Dotyczy postępowania: **Budowa budynku magazynowo-warsztatowego dla potrzeb gospodarki wodno-kanalizacyjnej w Gminie Płońnica**

Numer ogłoszenia: **2022/BZP 00463179/01 z dnia 2022-11-28**

Stosownie do art. 284 ustawy z dnia 11 września 2019 r. – Prawo Zamówień Publicznych (t. j. Dz. U. z 2022 r., poz. 1710 ze zm.), w związku z pytaniami Wykonawców dotyczącymi treści SWZ, które wpłynęły w postępowaniu pn. „**Budowa budynku magazynowo-warsztatowego dla potrzeb gospodarki wodno-kanalizacyjnej w Gminie Płońnica**”, Zamawiający udziela następujących wyjaśnień:

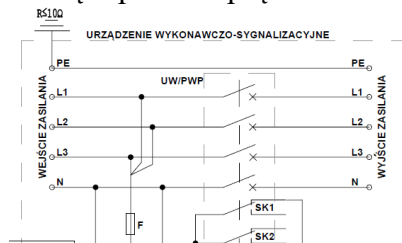
Proszę o podanie prądu znamionowego urządzenia wykonawczego UW/PWP.

Proszę przyjąć prąd znamionowy o wartości 80A.

Rozmieszczenie elementów w szafie dystrybucyjnej
GPD 19"

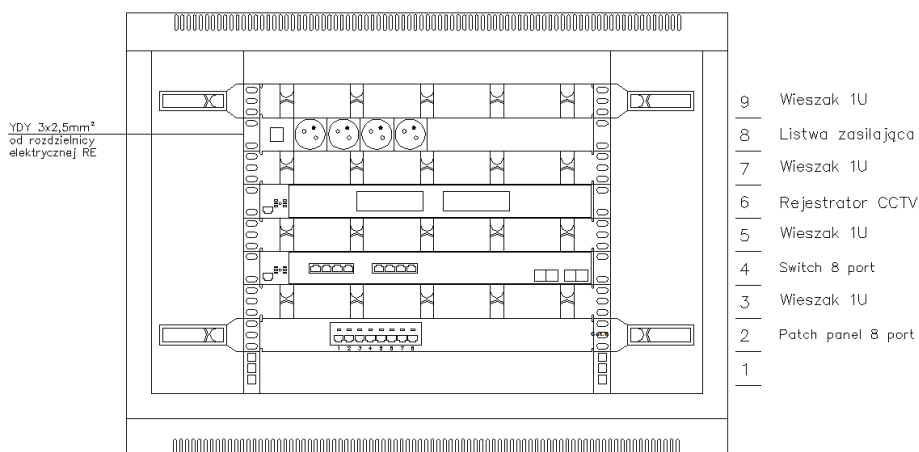
Proszę o załączenie rysunku wyposażenia szafy GPD.

Poniżej przedstawia się rysunek z wyposażeniem szafy GPD.

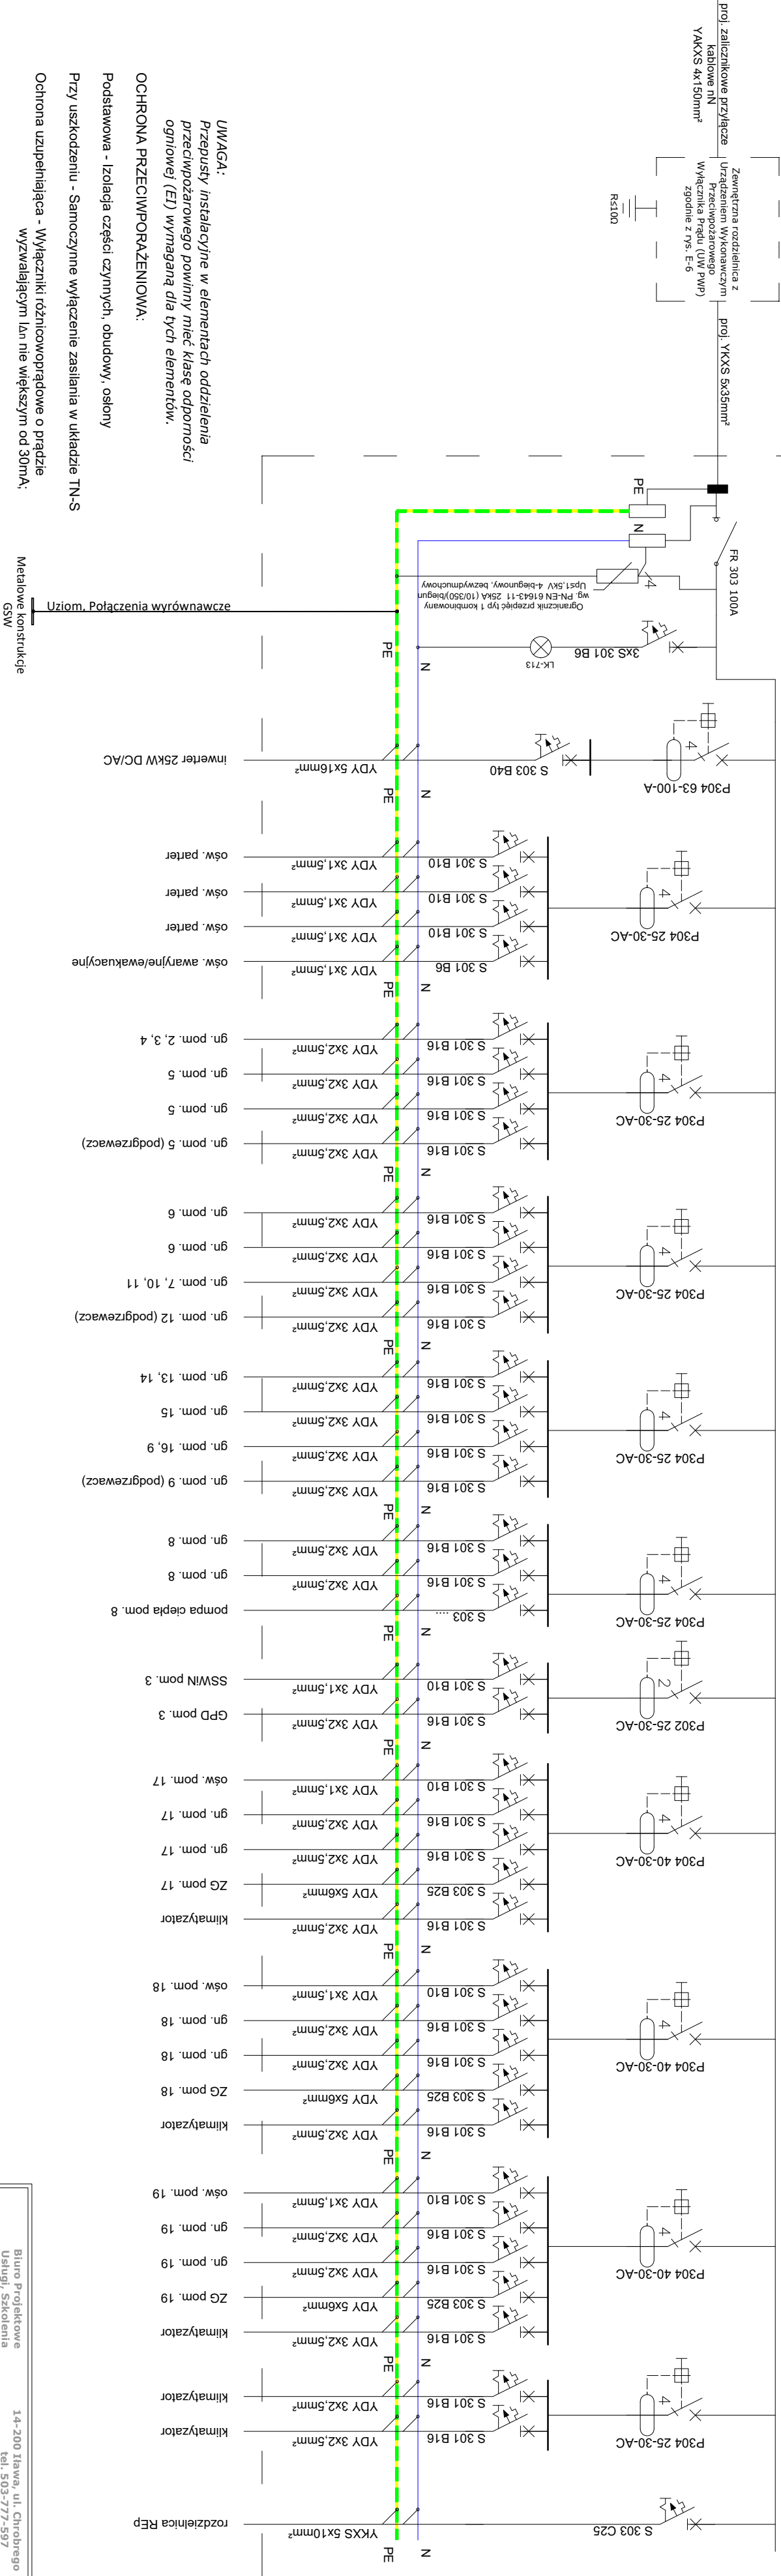
Proszę o uzupełnienie schematu rozdzielnicy RE – brak możliwości wyceny rozdzielnicy bez rysunku wyposażenia. Brak schematu rozdzielnicy RE w opracowaniu projekt techniczny.

Jako załącznik przekazujemy schemat rozdzielnicy RE (rys. E-7).

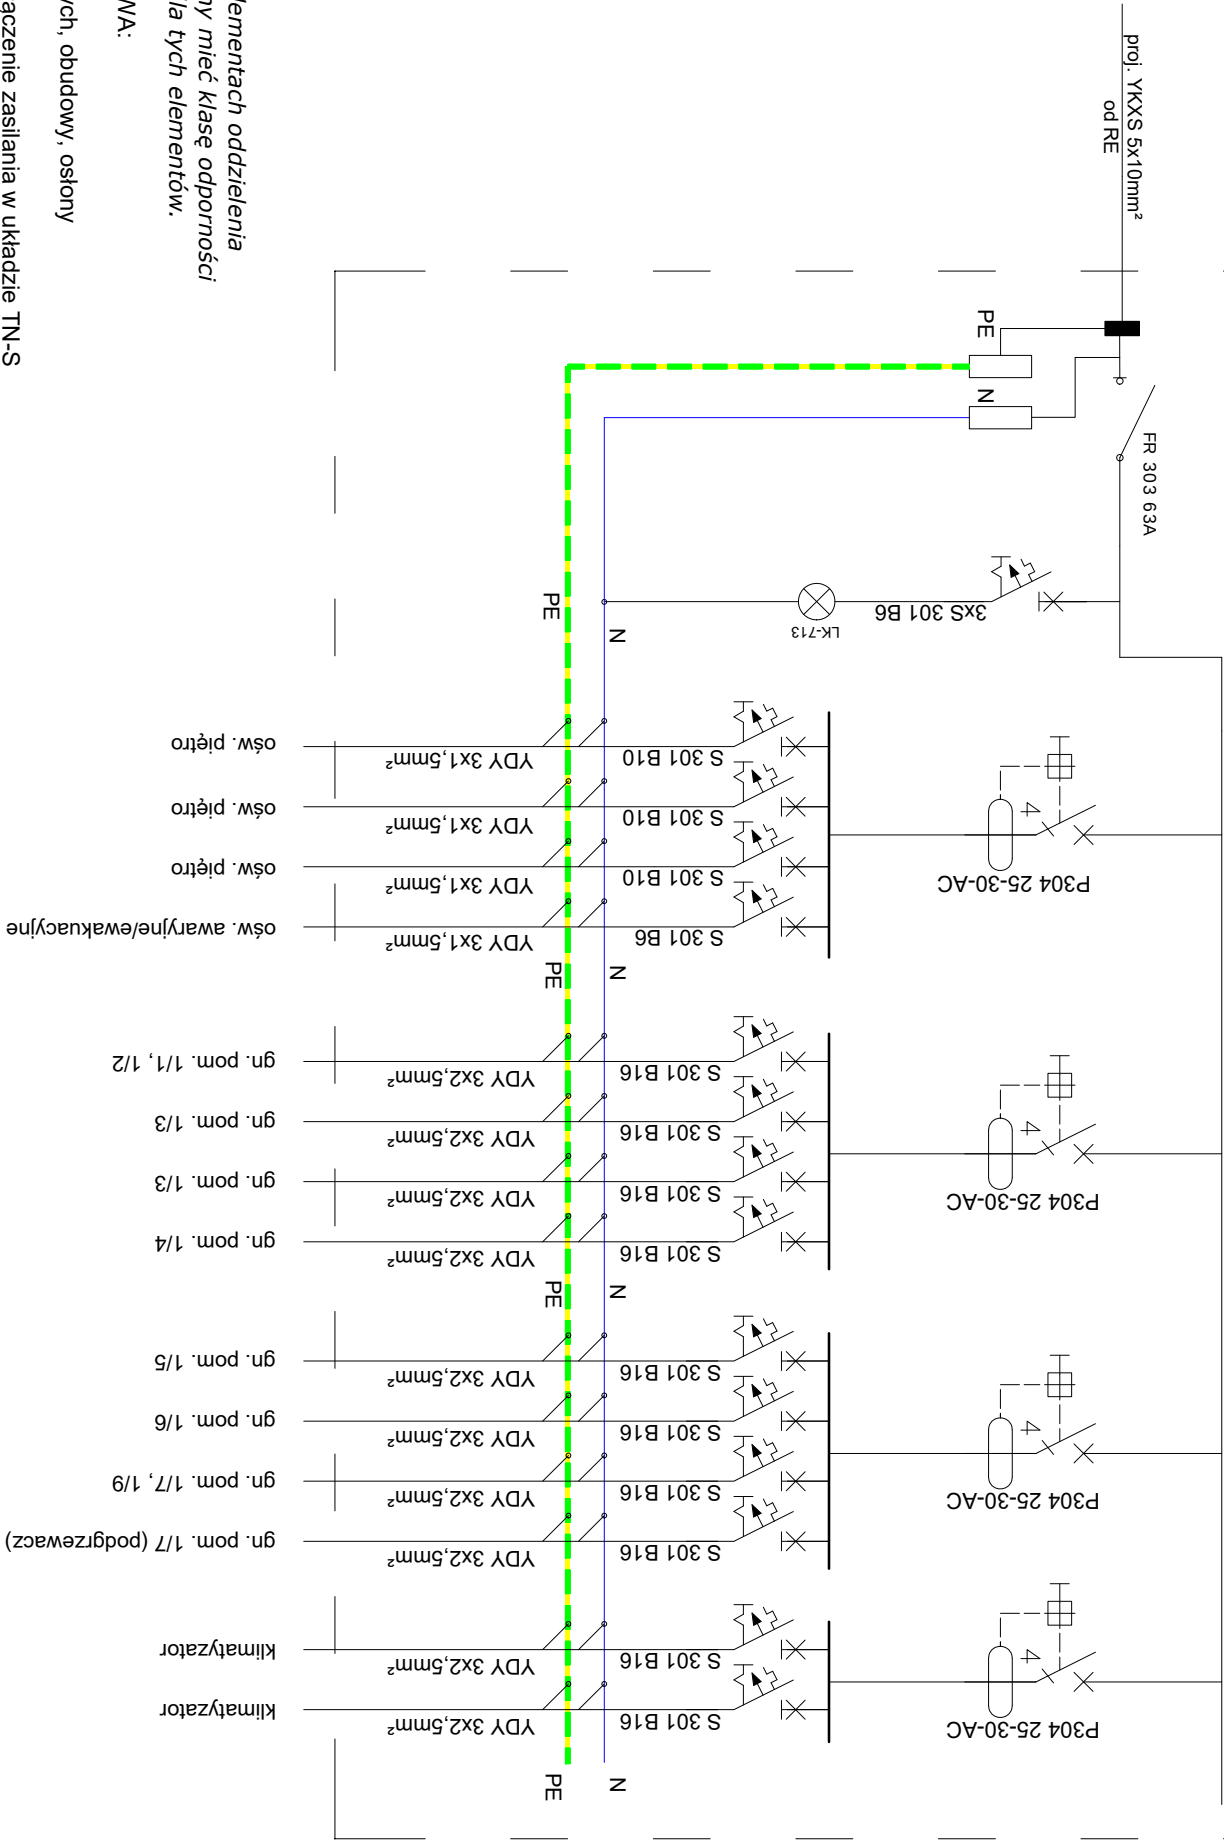
Proszę o uzupełnienie schematu rozdzielnicy REp – brak możliwości wyceny rozdzielnicy bez rysunku wyposażenia. Brak schematu rozdzielnicy REp w opracowaniu projekt techniczny.

Jako załącznik przekazujemy schemat rozdzielnicy REp (rys. E-8).
